产品停产通知

发行日期
2018年12月3日
No. 2016044C(2)

2回路限位开关 WL-N部分型号(高灵敏度型/高精度型系列)停产通知

不同点1：端子No.发生变化。

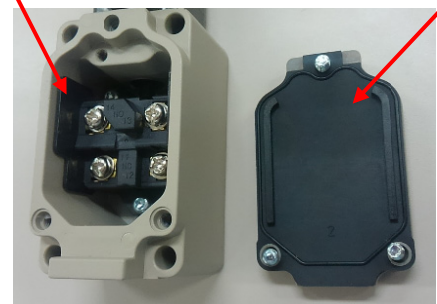
<p>停产产品 WL-N系列</p>	<p>推荐替代产品 WL系列</p>
<p>NO: 端子No.13、14 NC: 端子No. 11、12</p> 	<p>NO: 端子No.3、4 NC: 端子No.1、2</p>

不同点4：内置开关端子部的绝缘构造发生变化。

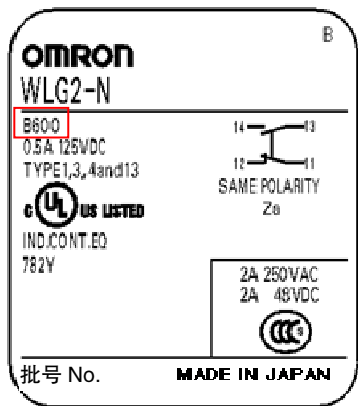
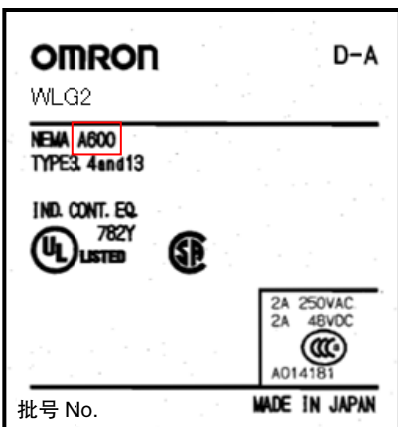
<p>停产产品 WL-N系列</p>	<p>推荐替代产品 WL系列</p>
<p>通过绝缘罩和盖密封进行绝缘 通过内置开关的绝缘罩以及盒与盖之间的盖密封来确保绝缘。</p> <p>绝缘罩 盖密封</p> 	<p>通过绝缘纸进行绝缘</p> <p>绝缘纸</p>

不同点13: 耐腐蚀型开关显示发生变化。

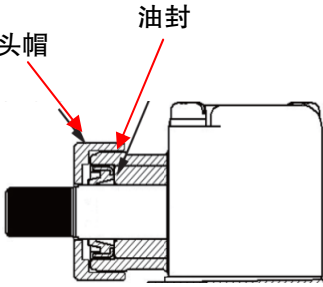
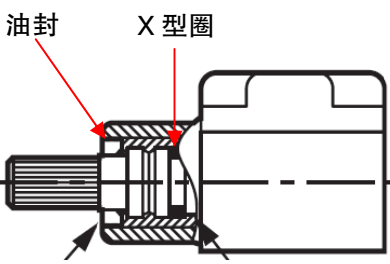
<p>停产产品 WL-N系列</p>	<p>推荐替代产品 WL系列</p>
<p>WL□-RP ※ 激光打标方式</p>	<p>WL□-RP 铭牌方式</p>
